指数追加のご案内

2024. 11 株式会社自研センター

*No.J-783 トヨタ C-HR (ZYG10、NGX50 系) 2017 年 3 月について、下記の通り追加いたします。

訂正のお願い

M040**(1) 片側フロントサスペンション脱着・分解・点検・組立・調整**

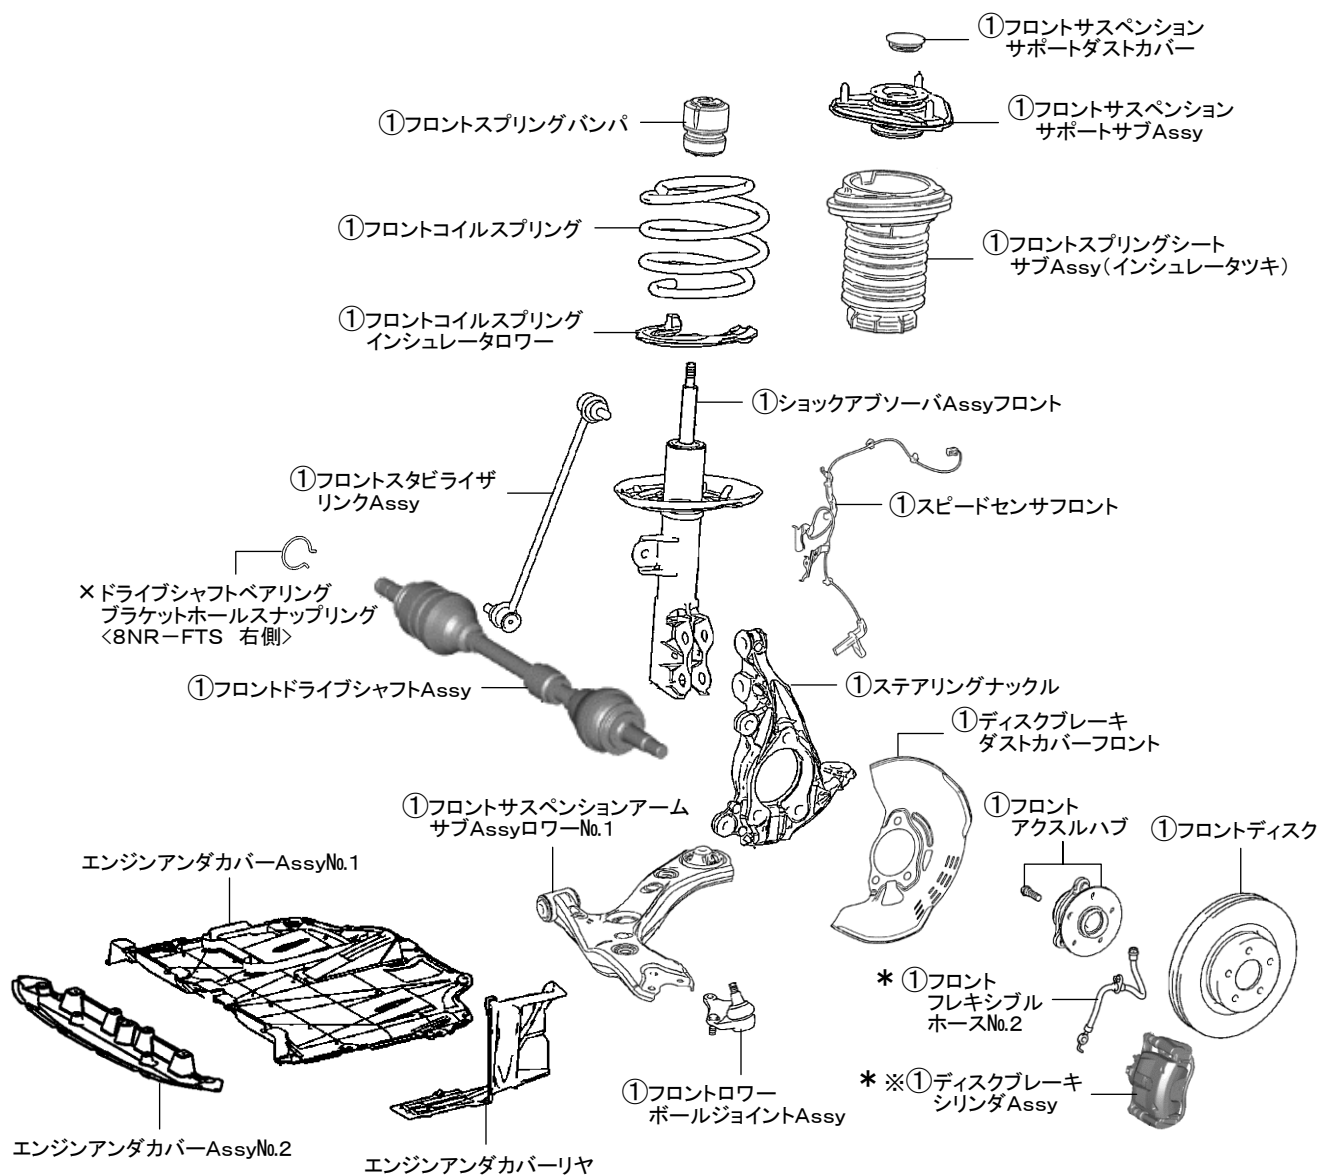
P.118、119 M040

指数テーブルの割増項目、備考文に追加がありましたので、該当ページを差替えおよび差込み願います。

割増項目**片側ショックロッド保持および引き伸ばし作業**

0. 40増	取外し状態
	・フロントサスペンション
	(含) 作業および部品 —

- ・ショックロッド保持および引き伸ばし作業は、フロントコイルスプリング取外し時に必要な SST を使用したショックアブソーバロッド部の保持および引き伸ばし作業
- ・ショックロッドの名称は電子技術マニュアルより引用
- ・ディスクブレーキシリンダ Assy は左側の部品名称、右側の部品名称はフロントディスクブレーキシリンダ Assy となる
- ・[除] ブレーキ分解

P.188 高張力鋼板・防錆鋼板使用部位

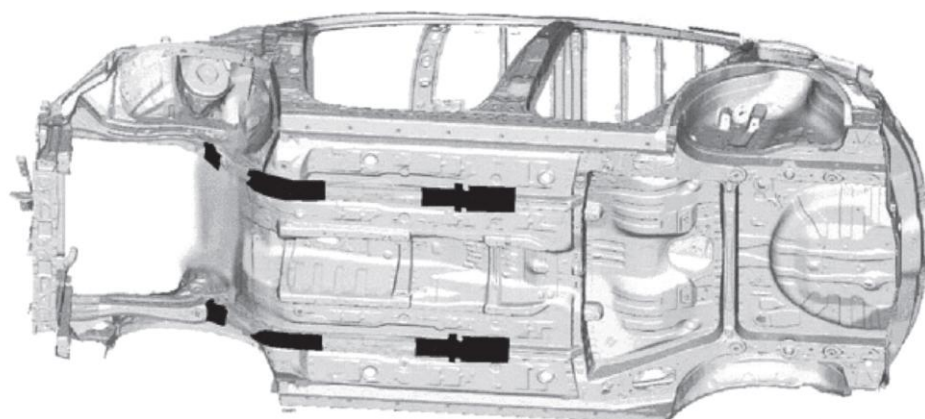
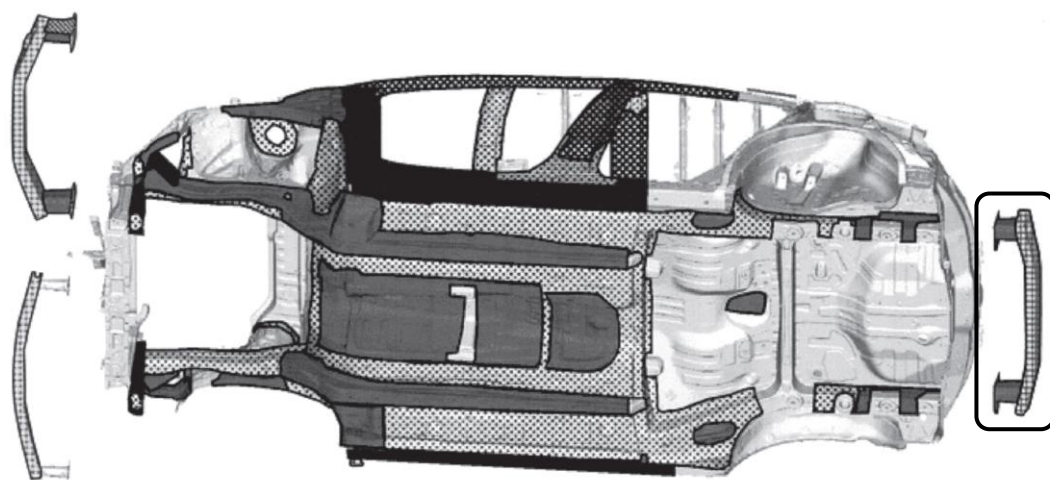
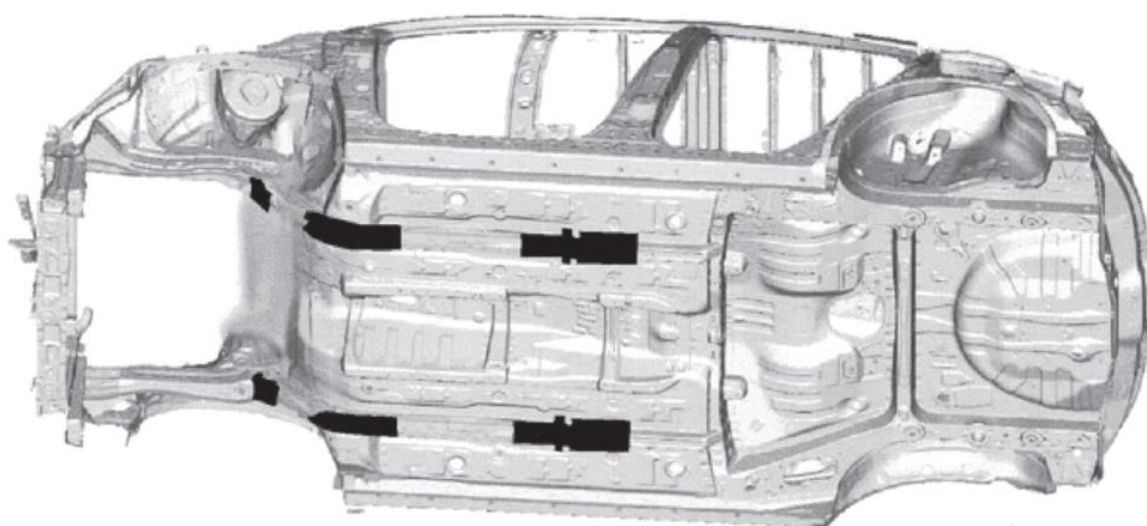
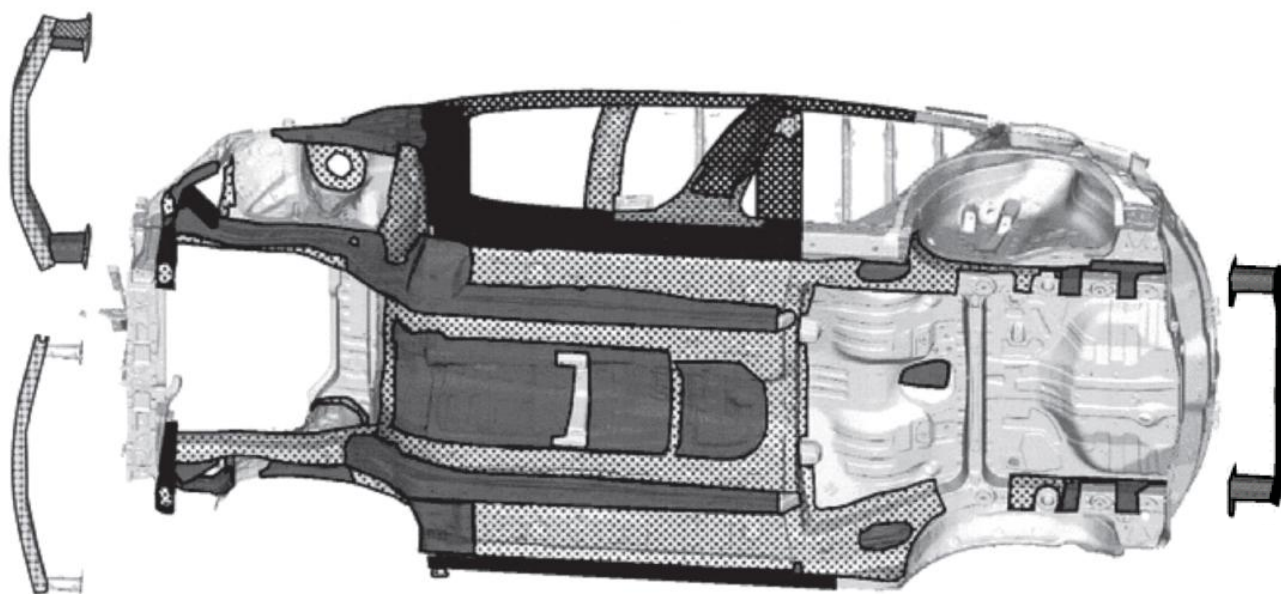
メーカー資料の訂正に伴い訂正いたしましたので該当ページを差替え願います。

P.190 高張力鋼板・防錆鋼板使用部位

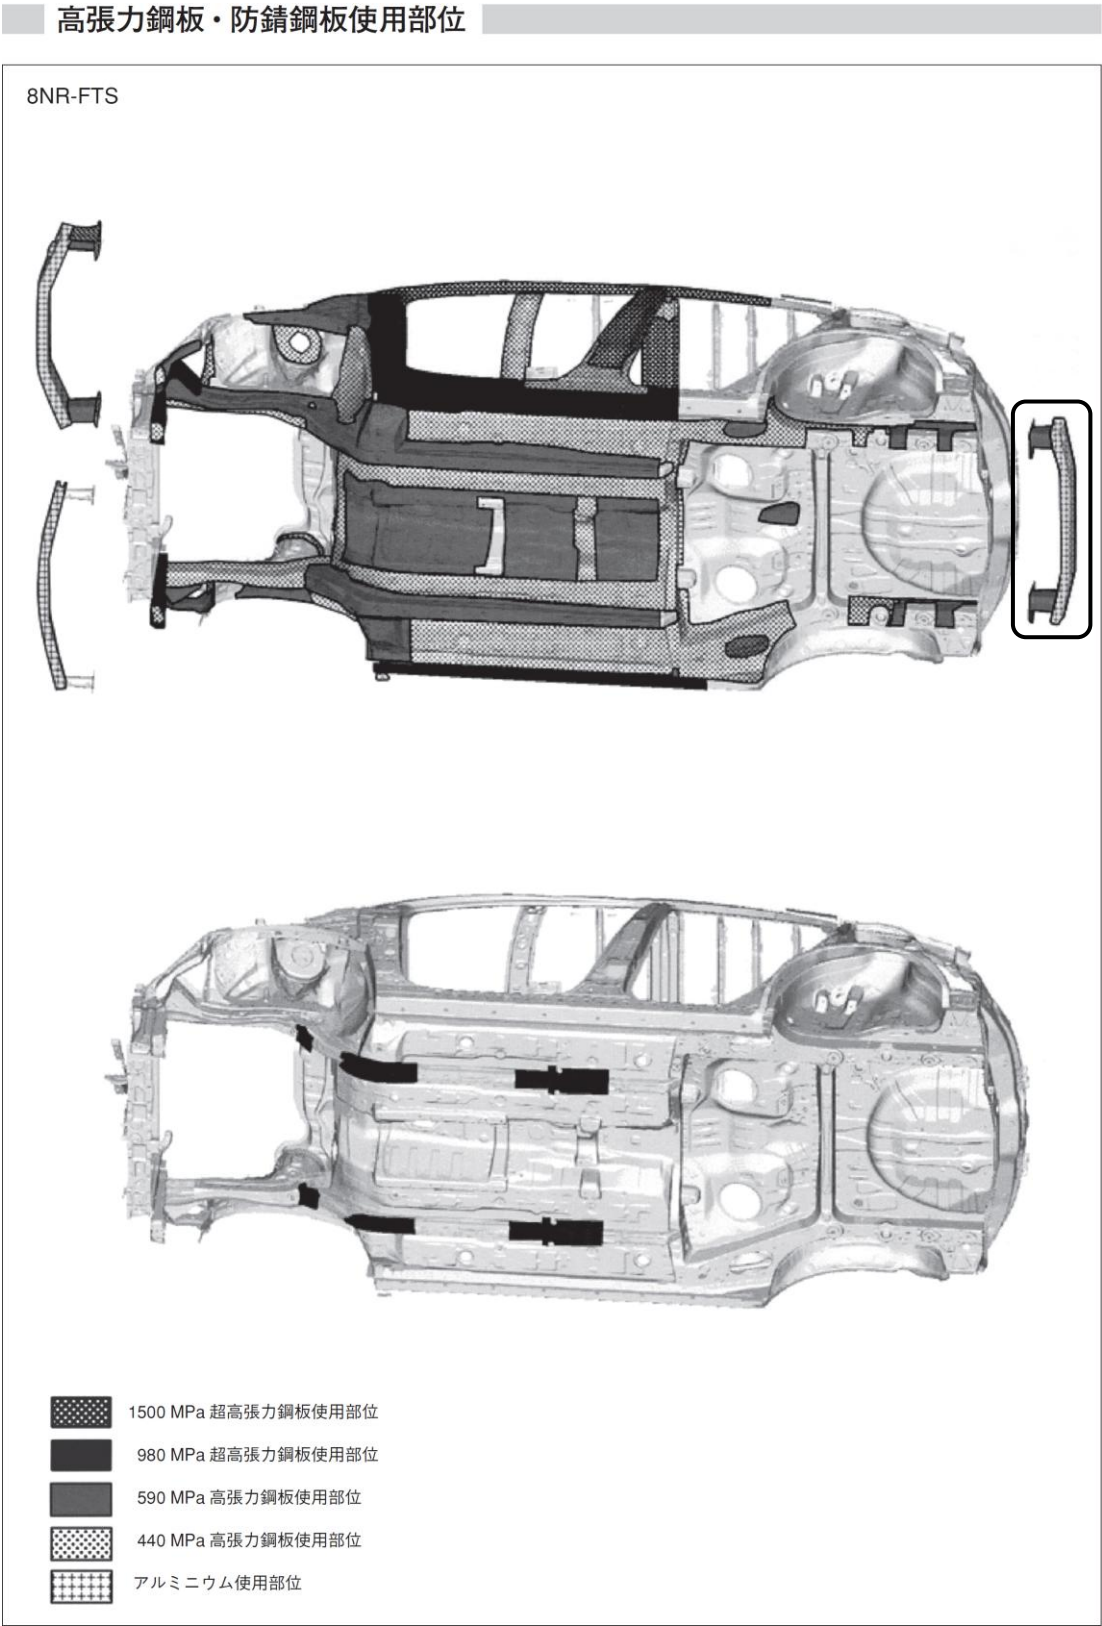
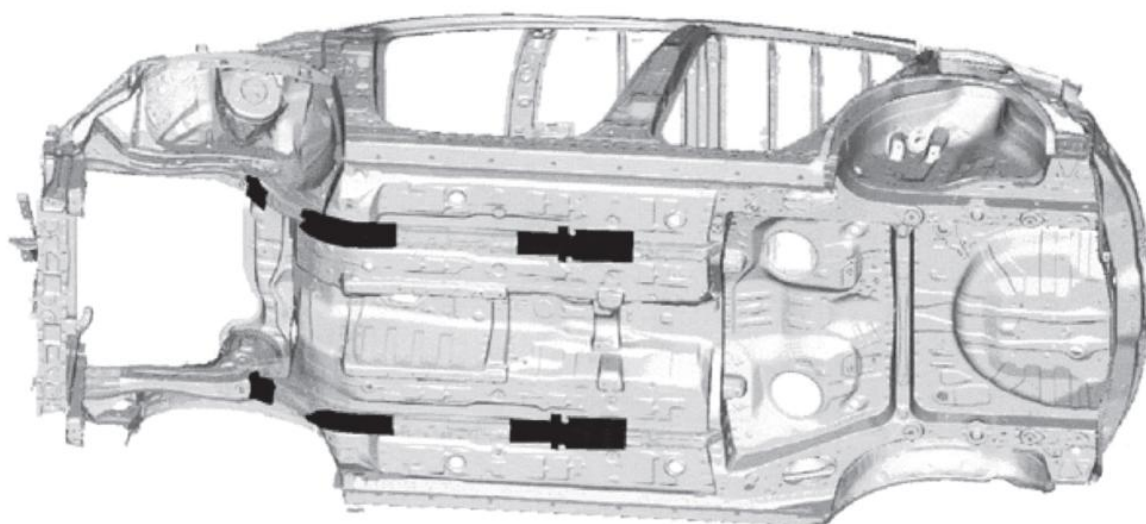
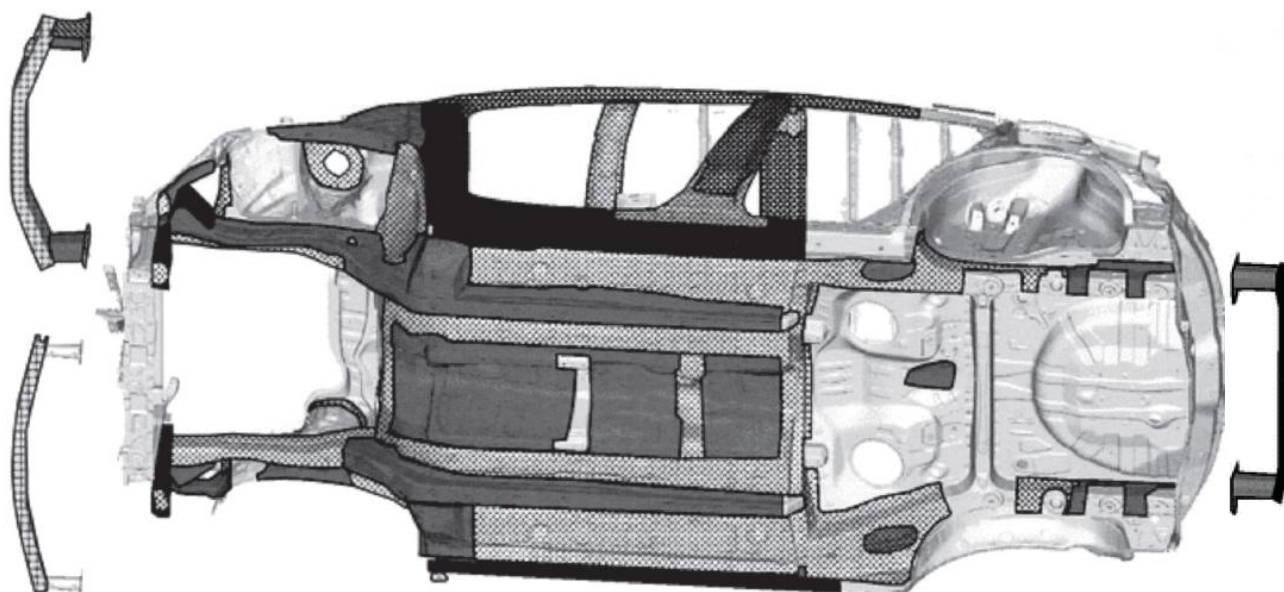
メーカー資料の訂正に伴い訂正いたしましたので該当ページを差替え願います。

P. 115 M020

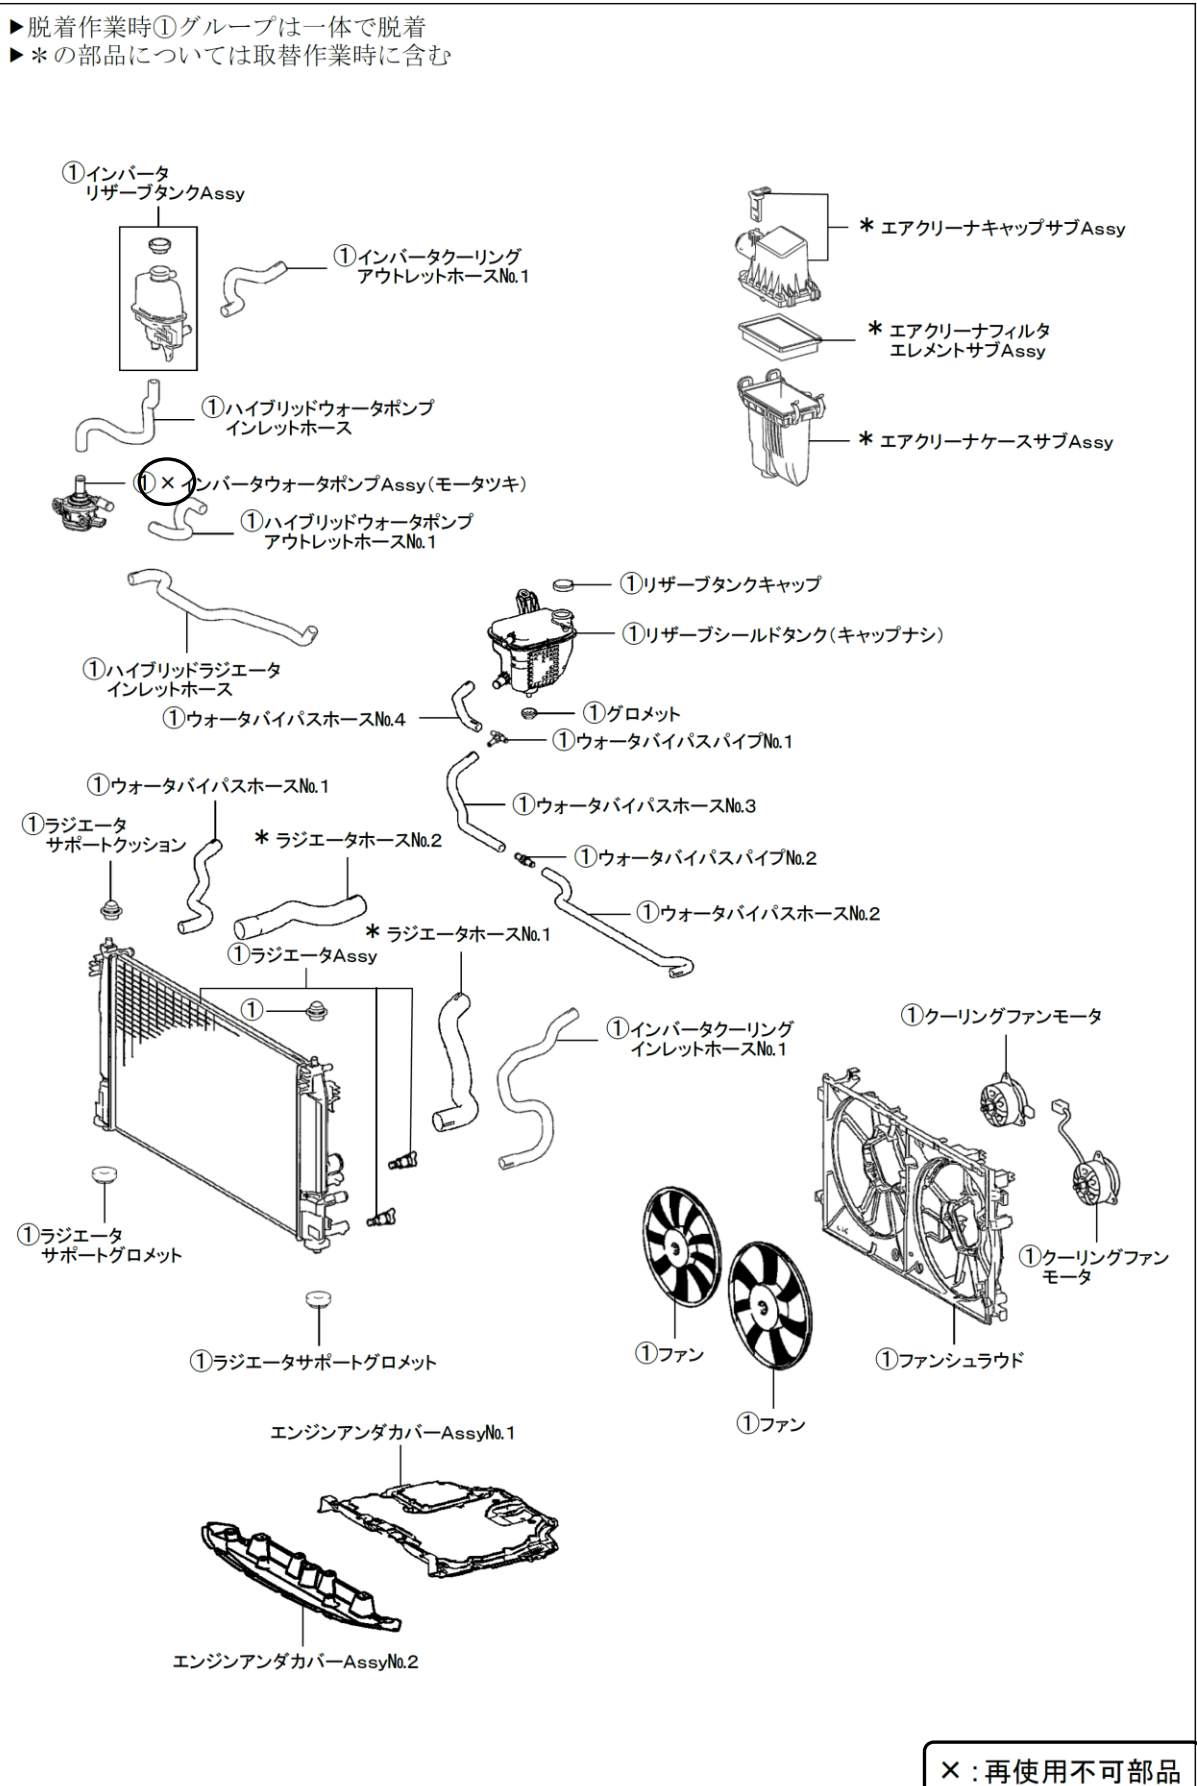
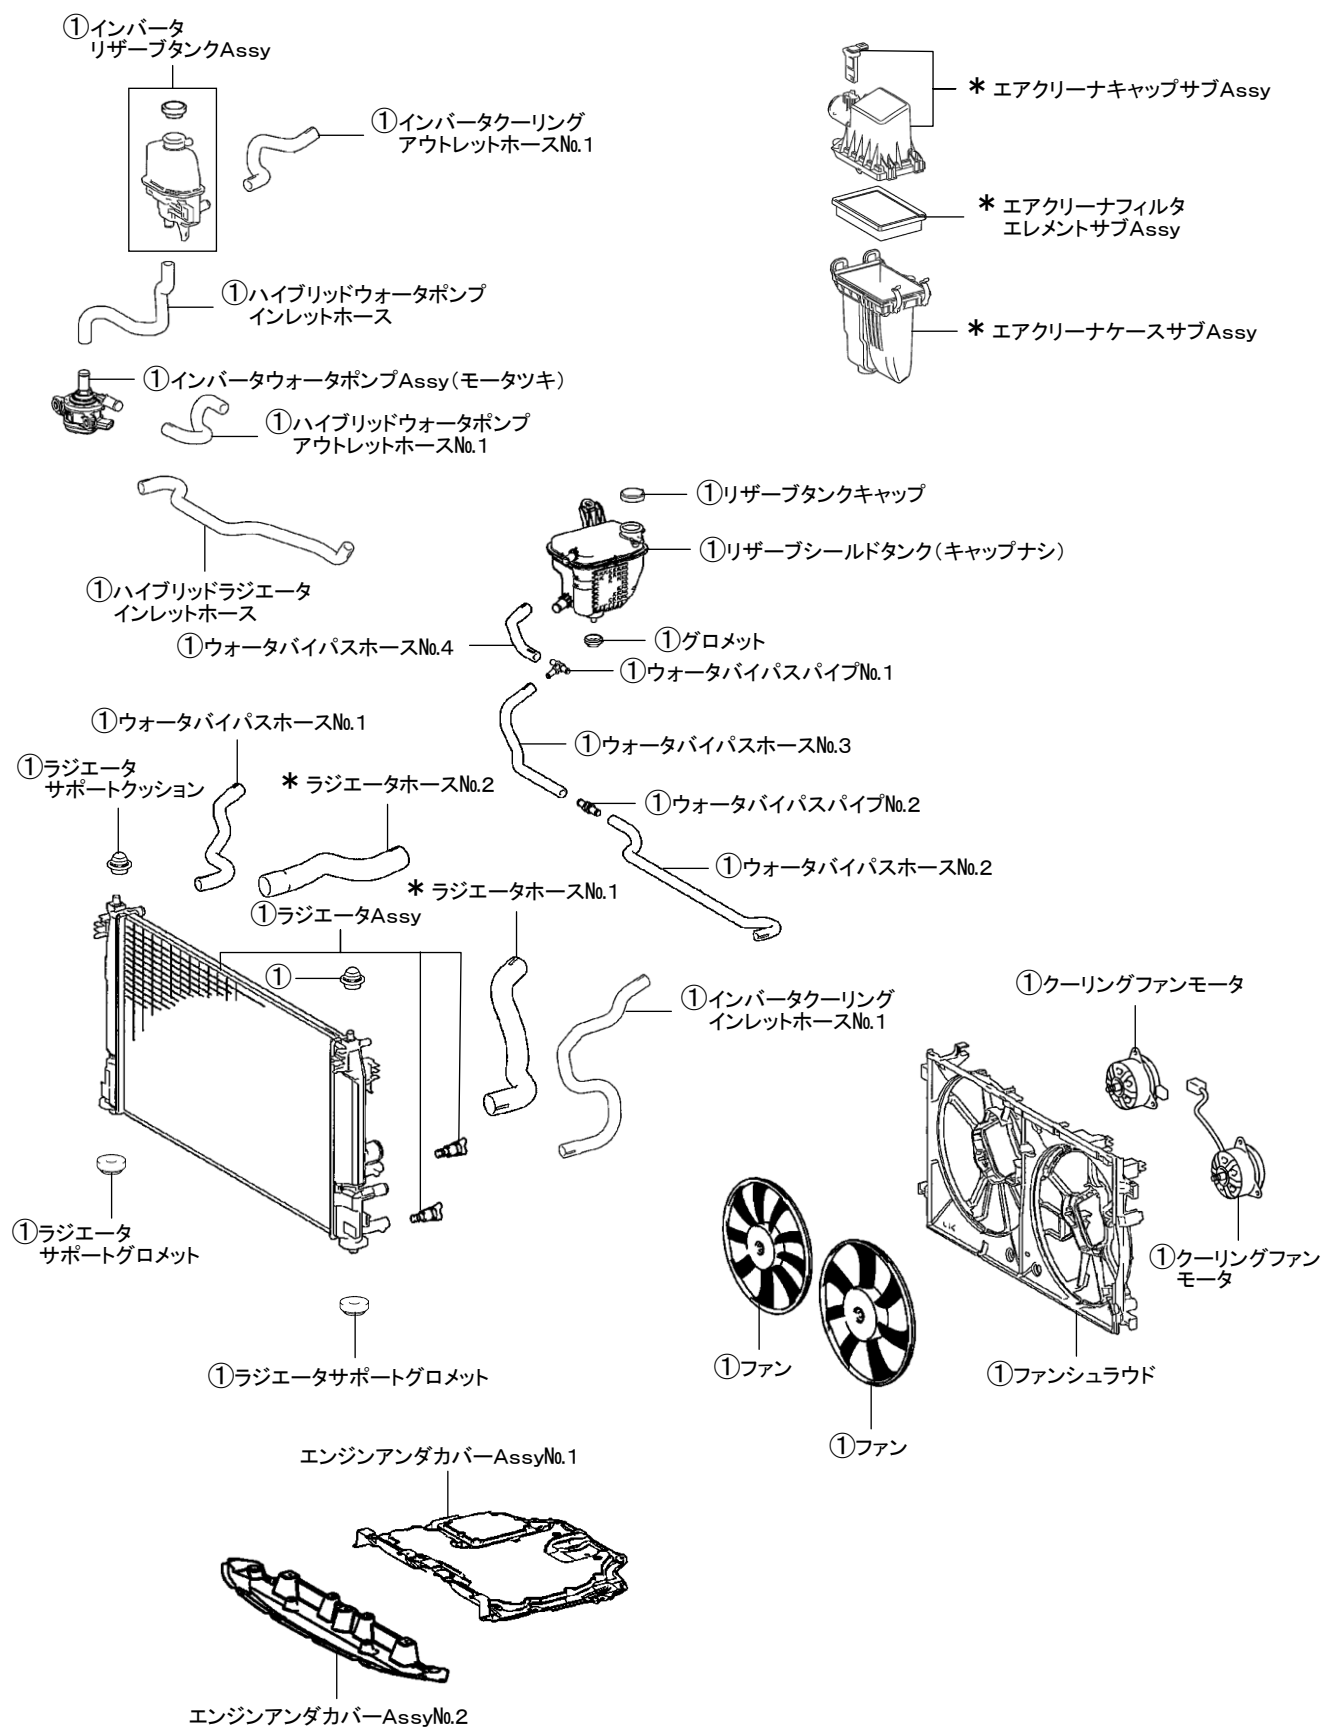
再使用不可部品についてメーカー情報の改訂がありましたので一部を訂正いたします。
該当ページを差替え願います。
